第 1 組申述及規劃署的回應的摘要

第 1 組申述書(關於古洞北分區計劃大綱圖的 R11 至 R14、R24、R27、R31、R32 及 R73，以及關於粉嶺北分區計劃大綱圖的 R10 至 R14、R30 至 R33、R41、R44、R45、R53、R57、R78、R80 及 R88)由上水區、粉嶺區、沙頭角區及打鼓嶺區鄉事委員會主席：侯志強、李國鳳、李冠洪、陳崇輝、Transport Planning Alliance、香港鐵路有限公司、Transport and Infrastructure Concern Group、馬草壟村村代表黃煥全、香港中旅(集團)有限公司，一組 8 名的個別人士以及 12 名個別人士提交。他們的主要申述理據和建議及規劃署的回應撮述如下：

就古洞北分區計劃大綱草圖編號S/KTN/1
提出的申述個案編號11至14, 24, 27, 31, 32及73作出考慮
CONSIDERATION OF REPRESENTATIONS No. 11 to 14, 24, 27, 31, 32 AND 73
TO THE DRAFT KWU TUNG NORTH OUTLINE ZONING PLAN No. S/KTN/1

就粉嶺北分區計劃大綱草圖編號S/FLN/1
提出的申述個案編號10至14, 30至33, 41, 44, 45, 53, 57, 78, 80及88作出考慮
CONSIDERATION OF REPRESENTATIONS No. 10 TO 14, 30 TO 33, 41, 44, 45, 53, 57, 78, 80 AND 88
TO THE DRAFT FANLING NORTH OUTLINE ZONING PLAN No. S/FLN/1

古洞北分區計劃大綱圖的規劃區
PLANNING AREAS OF THE KWU TUNG NORTH OUTLINE ZONING PLAN

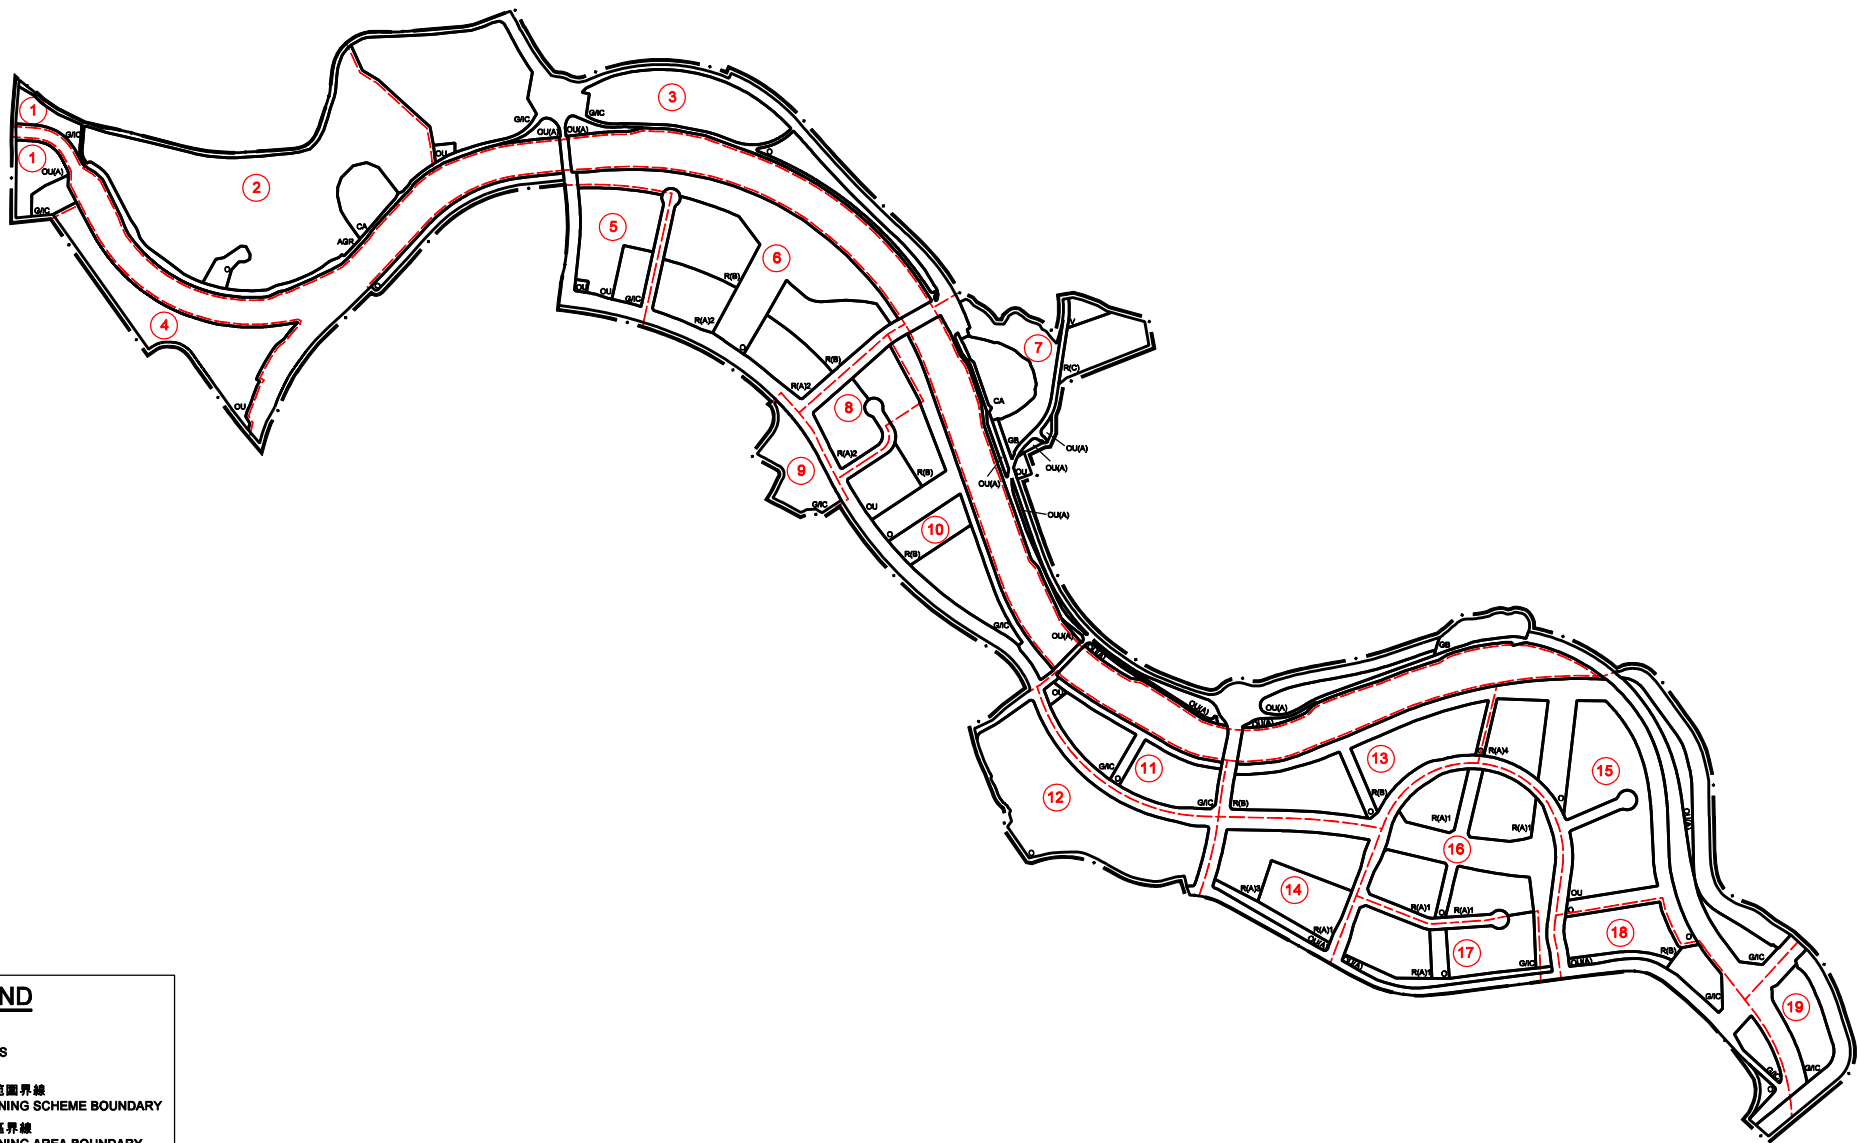
申述要點		規劃署的回應	
主要的申述理據			
	東鐵現有的運載量已經飽和，不勝負荷的情況將會惡化，原因是：(1)落馬洲和羅湖口岸的跨境活動增加；以及(2)沙中線在二零一八年通車後，列車將由 12 卡減至 9 卡。由於線路訊號系統已達到上限，故無法通過增加班次解決擠迫情況。東鐵未能容納古洞北和粉嶺北兩個新發展區合共超過 170,000 的新增人口。 擬議的新發展區的發展項目將會使東鐵不勝負荷的問題惡化，原因是：(1)新發展區只會提供 37 700 個新職位，預料將來大部分居民每日上下班都會依賴公共交通工具；(2)預計大部分新增職位集中於擬設的古洞站附近，將會促使其他地區的市民使用落馬洲支線和東鐵作為主要的公共交通工具往來新發展區；以及(3)粉嶺北新發展區將接連港鐵上水站和粉嶺站，促使粉嶺北居民使用東鐵。 不少東鐵站月台已經擁擠不堪，而且無法擴建，東鐵的運載量超出負荷將會影響乘客的安全。 (關於古洞北分區計劃大綱圖的 R11、R12 和	(1)	進行「新發展區研究」時曾對交通及運輸影響作出評估研究，以評估將來新發展區的交通需要，及評估擬議的發展對策略性、區域性和地區性道路網的交通所造成的影響。有關的評估定出了配合新發展區發展所需提供的公路基礎設施，並提出了初步設計方案。「新發展區研究」進行的交通影響評估已總結新發展區項目在交通及運輸方面是技術上可行的。
		(2)	部份申述人關注東鐵會否因跨境旅客增加已不勝負荷。雖然預期將來的過境旅客人數會增加，但預計廣深港高速鐵路香港段和紅磡直通車可幫助舒緩跨境旅客服務及東鐵線大圍至九龍段的運載量。
		(3)	為解決未來需要，政府進行《鐵路發展策略 2014》，以探討新鐵路計劃的概念性方案，包括連接現有西鐵線和落馬洲支線的擬議北環線。根據路政署鐵路拓展處表示擬議北環線能接達現有的西鐵線及落馬洲支線，加強東西連繫，應付古洞北新發展區所需，改善道路網絡及幫助跨境服務。預計擬議北環線將有助把新

申述要點		規劃署的回應	
主要的申述理據			
鐵路基礎設施是大型發展計劃的重要一環，《二零一四年施政報告》亦再重申這發展原則。古洞北和粉嶺北兩個新發展區未有包含擬議的北環線，未能堅持這項策略性政策和原則。 北環線的概念在《鐵路發展策略 2000》中探討，建議通過連接至落馬洲支線和錦上路站，把東鐵線和西鐵線連起來。《鐵路發展策略 2000》的結論指出，擬議北環線落實興建的時間表，須視乎新界東北的策略性發展計劃，以及過境乘客量的增長情況而定。 古洞北和粉嶺北兩份分區計劃大綱圖的刊憲，確認了新界東北的策略性發展。落實興建擬議的北環線不只可服務古洞北和粉嶺北兩個新發展區，更可釋放兩區的發展潛力。此外，落實興建擬議的北環線除可服務新發展區，同時可將現時擠迫的東鐵線的乘客分流。因此，興建擬議的北環線實屬必要，政府應定下落實興建擬議北環線的時間表。 建議擬議北環線的走線和沿線車站應包括在古洞		(1)	根據《鐵路發展策略 2014》，擬議的北環線，包括古洞站，將於 2018 至 2023 落實興建，以配合古洞北新發展區人口遷入。北環線的興建(包括古洞站)會視乎詳細的工程、環境及經濟研究結果，及最新的乘客運輸需求評估及現有資源。
		(2)	進行「新發展區研究」時所作的交通影響評估結果顯示，採用鐵路連接，提供由粉嶺北新發展區至現有港鐵上水／粉嶺站的接駁服務，在財政上不可行，反而採用環保路面交通工具更具成本效益。因為在粉嶺北新發展區的東面及西面已闢設兩個公共交通交匯處，會為粉嶺北新發展區與市區的長途交通提供直接連接。亦會在現有東鐵粉嶺及上水站提供接駁服務，以應付未來人口所需。儘管如此，粉嶺北新發展區在設計上有彈性，可設新鐵路基礎設施。
		(3)	政府各局及部門與港鐵公司一直保持緊密協調和溝通，確保在規劃上，鐵路的發展及新發展區的發展能協調。在推展任何與新發展區有關的鐵路項目及訂定其落實時間表時，當局會考

申述要點		規劃署的回應	
主要的申述理據			
	北分區計劃大綱草圖和粉嶺北分區計劃大綱草圖內。粉嶺北新發展區的規劃人口為 71,400 人，對必需的鐵路服務是有一個合理預期。(繪圖 KTN-1 及 FLN-1) (關於古洞北分區計劃大綱圖的 R11 及 R12，以及關於粉嶺北分區計劃大綱圖的 R10、R11、R12、R13、R14、R45 及 R88)		慮毗鄰的住宅及商業發展項目的發展時間表。
G3	盡量發揮粉嶺北新發展區的發展潛力		
	因沒有鐵路服務，粉嶺北新發展區內房屋用地的發展潛力未能盡量發揮。如為該區提供鐵路設施，許多用地就可劃作地積比率較高的地帶，這樣能更善用珍貴的土地資源。 (關於粉嶺北分區計劃大綱圖的 R10、R11 及 R13)。	(1)	根據「新發展區研究」，新發展區的發展已善用珍貴的土地資源，為應付香港房屋及經濟上的需要。為回應在公眾諮詢時，要求盡量發揮新發展區的發展潛力，當局已爭取機會檢討房屋用地的發展密度。考慮到平衡了各方因素，包括有效地使用土地資源，提供足夠的政府、機構及社區設施，已規劃的基礎設施的容量及優質的城市設計概念，使不同房屋用地的密度得已增加。粉嶺北新發展區的地區中心的高密度的住宅發展項目，地積比率合共 6 倍，與古

申述要點		規劃署的回應	
主要的申述理據			
關於古洞北分區計劃大綱圖內的申述			
關於鐵路運作的申述			
G-K1	「其他指定用途」註明「鐵路系統相關設施」地帶的界線		
	現有的落馬洲支線沿線有四塊用地劃為「其他指定用途」註明「鐵路系統相關設施」地帶，但地帶的界線與根據《九廣鐵路公司條例》(第 372 章)刊憲的那份顯示歸屬九廣鐵路公司的土地的圖則不符。一些歸屬予九廣鐵路公司而須作鐵路運作用途的土地沒有劃為「其他指定用途」註明「鐵路系統相關設施」地帶。為確保現有及將來規劃的鐵路線運作不受影響，港鐵公司與有關政府部門須在土地問題上緊密協調合作。 (關於古洞北分區計劃大綱圖的 R13)	(1)	古洞北規劃區第 25、27 及 35 區有四塊用地指定為「其他指定用途」註明「鐵路系統相關設施」地帶，以容納現有鐵路系統的相關設施，如落馬洲支線現有的緊急救援入口及擬設的古洞鐵路站的抽氣機房。「其他指定用途」地帶的界線乃根據鐵路設施的位置以及運作可行性劃設，而非以歸屬予九廣鐵路公司的土地的圖則為依據。這樣可確保鐵路相關設施附近的用地形狀較規則，從而減少潛在發展限制。此外，古洞北分區計劃大綱圖並無排除提供鐵路設施的可能性。如在區內其他地方建造港鐵車站入口及地下結構，是經常准許的。古洞站有可見發展的潛力，現於古洞規劃區第 25 區的鐵路辦事處可作為一個臨時設施，並可納入

申述要點		規劃署的回應	
主要的申述理據			
			將來古洞站的發展。到了古洞站詳細設計的階段時，當局會與港鐵公司進一步研究鐵路站及輔助設施的詳細設計。
G-K2	提供泊車轉乘設施		
	在擬設的古洞鐵路站南面的古洞北規劃區第 25 區的「其他指定用途」註明「商業/住宅發展暨公共交通交匯處」用地會設一個公共交通交匯處。為了鼓勵鐵路站服務範圍以外的居民乘搭鐵路，建議在這塊「其他指定用途」用地提供泊車轉乘設施。上水區也設有類似的泊車轉乘設施，能吸引鄉郊地區的居民使用粉嶺/上水的鐵路服務。 上水有參考例子，該區設有類似的泊車轉乘設施，現由運輸署管理，證實能吸引新發展區外鄉郊地區的居民乘搭現有的鐵路。 (關於古洞北分區計劃大綱圖的 R13)	(1) (2)	古洞北新發展區約八成的建議人口將居於擬設古洞站的 500 米範圍內。對於住在距離古洞站較遠的居民，區內會提供巴士／穿梭巴士服務接駁古洞站。此外，在古洞北規劃區第 25 區「其他指定用途」註明「商業／住宅發展暨公共交通交匯處」用地內，將提供一個毗鄰古洞站的公共交通交匯處。由於新發展區的大部分居民都住在擬設古洞站的服務範圍內，泊車轉乘設施並不是必要的交通配套。不過，住在較遠的鄉郊的居民，或有需要泊車轉乘設施，當局將於詳細設計的階段就此作進一步研究。 連接市中心及擬議的鐵路站或於擬議的住宅區的公共交通交匯處及主要活動場地提供完善的行人路及單車徑網絡。市中心會用作行人專用

申述要點		規劃署的回應	
主要的申述理據			
			區，提供一個無車行人環境。擬議一個鄰近鐵路站/公共交通交匯處和主要活動地點的單車停泊處。
G-K3	落馬洲支線的震動問題對未來的發展項目的影響		
	現有的落馬洲支線設於古洞的地底，該區大部分地方為鄉郊根據古洞北分區計劃大綱圖，該有關的鄉郊地區已改劃為城市發展，未來發展項目的規劃及設計須特別顧及震動問題，包括經地層傳遞的噪音問題。 (關於古洞北分區計劃大綱圖的 R13)。	(1)	在設計有關的發展用地的詳細布局時，當局會考慮落馬洲支線的走線和震動問題，並會詳細研究有何措施可處理震動問題。
關於擬議郊區道路 R1 的申述			
G-K4	郊區道路 R1

申述要點		規劃署的回應	
主要的申述理據			
	擬議的郊區道路 R1 將會影響現有鄉村。因為該道路太接近馬草壟村地區建立超過 50 年的鄉村房屋。村民的健康可能受到交通嘈音、空氣及水質污染影響。自然環境亦會被破壞。於古洞北規劃區第 2 區的「綠化地帶」未有包括河流平原，水質會被附近的建築工程污染。 (關於古洞北分區計劃大綱圖的 R27、R31 及 R32)	(1)	擬議的郊區道路 R1 能接連落馬洲河套地區，以及古洞北新發展區西北端擬作運動場／體育館、研發用途及污水泵房的用地。這條道路可改善往來馬草壟地區現有的鄉郊民居與新發展區的市中心。
		(2)	建議的另一條走線未能符合公路迴轉半徑的最低標準，而且要穿過羅湖練靶場現有的設施才連接到馬草壟道，這樣便無足夠空間闢設郊區公路 R1。總括而言，擬議的這條走線不符合公路的標準，未能為古洞北新發展區西北端日後的發展項目提供一條有效而安全的通道。
		(3)	當局在設計郊區公路 R1 的走線時，考慮過一系列因素，包括公路的標準、道路安全、環境及生態影響。在進行「新發展區研究」時，當局注意到當地居民對於擬議道路的影響。擬議的走線已經修訂以盡量減少對生態及現有村落的影響。擬議的「綠化地帶」一般是不宜進行發展的，所以可為生態及現有村落提供足夠保護。

申 述 要 點		規 劃 署 的 回 應	
主要的申 述 理 據			
關於其他運輸事宜的申 述			
G-K5	容納未來深圳地鐵線的可能性		
	位於古洞北規劃區第 25 區南北方的休憩用地太窄小，未必能提供足夠空間以容納深圳地鐵線未來的伸延，使未能為該區提供跨境設施。亦會減低古洞市中心的商業價值及北區的就業機會。 (關於古洞北分區計劃大綱圖的 R73)	(1)	根據路政署鐵路拓展處表示，現時未有計劃將深圳地鐵線或廣深港高速鐵路伸延至古洞北新發展區。
G-K6	公共交通交匯處的地點		
	公共交通交匯處(「其他指定用途」註明「商業/住宅發展暨公共交通交匯處」)位於道路 L1 的盡頭，或會減低巴士服務的效率。 (關於古洞北分區計劃大綱圖的 R73)	(1) (2)	擬議的古洞公共交通交匯處會連接白石凹交通交匯處至古洞南。該公共交通交匯處為新發展區提供公共交通服務。詳細的交通服務安排會於施行階段討論。 道路 L1 及 L2 的設計目的為利用交通分流將古洞北新發展區的市中心有效地分為東西兩部份，以使改善市中心的空氣質素及從市廣場至
